**Avis de la Mission Régionale d'Autorité environnementale
Nouvelle-Aquitaine
sur le projet de nouvelle unité de valorisation énergétique à
SAINT-PANTALEON-DE-LARCHE (19)**

n°MRAe 2025APNA122

dossier P-2025-17888

Hauteurs d'eau maximales - extrait étude hydraulique page 14

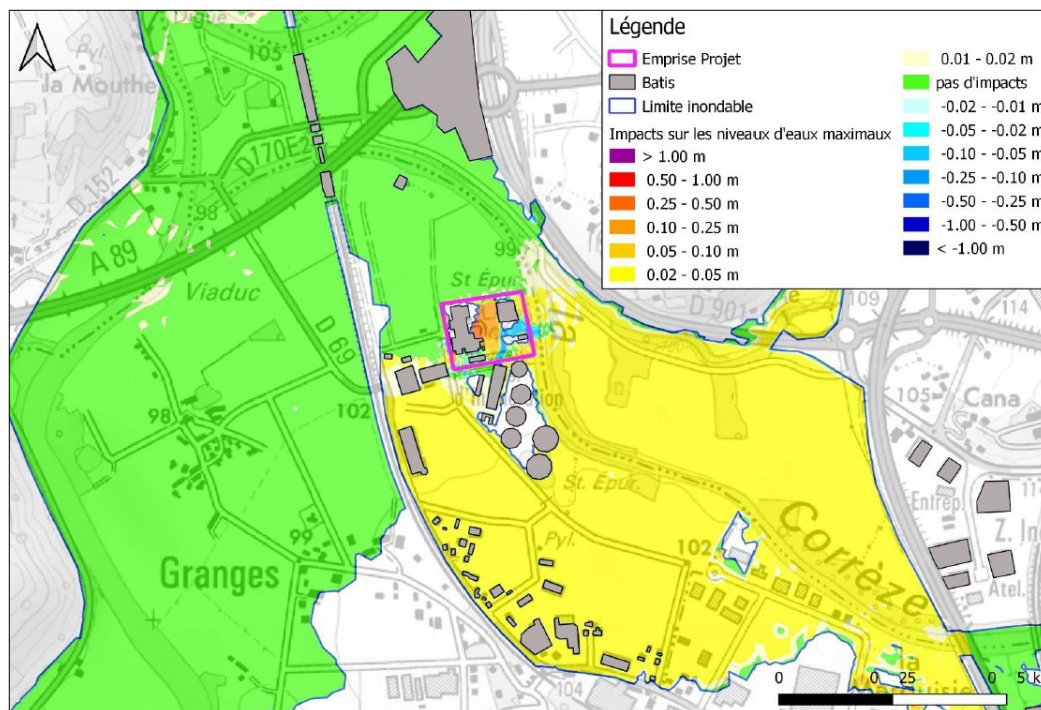
L'étude hydraulique met en évidence des incidences en phase intermédiaire (présence de la nouvelle et de l'ancienne usine) avec des augmentations de niveau d'eau de l'ordre de 2 à 5 cm en partie sud du secteur d'étude (en jaune sur la carte), sans toutefois présenter de mesures particulières pour tenir compte de cette incidence du projet.

Impact sur les niveaux d'eau (intermédiaire) - extrait étude hydraulique page 20

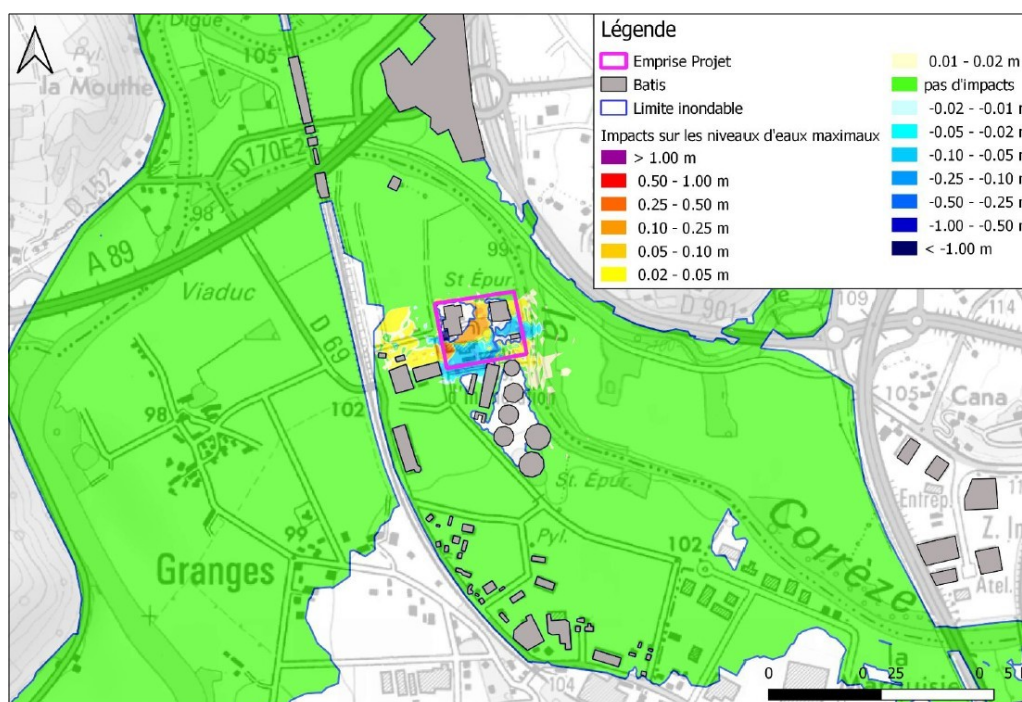
Il s'avère ainsi que le projet présente des incidences sur des tiers. **La MRAe recommande au porteur de projet de préciser les mesures d'évitement voire de réduction visant à limiter et tenir compte de cette augmentation du niveau d'eau.**

Impact sur les niveaux d'eau (finale) - extrait étude hydraulique page 23

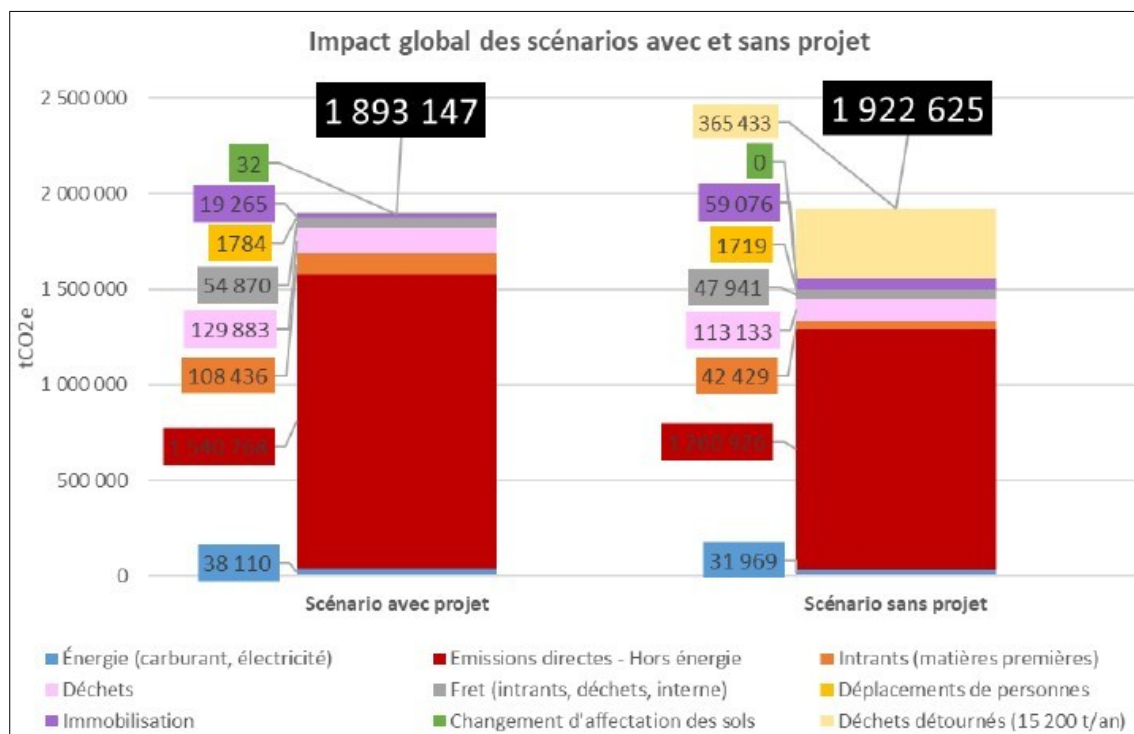
En phase finale (après démolition de l'ancienne usine), la modélisation met également en évidence des effets, mais plus limités en termes de surface.

En remarque, il convient également pour le porteur de projet de préciser la manière dont le projet en cours de construction du nouvel accès Nord Brive-Laroche a été pris en compte dans l'analyse.
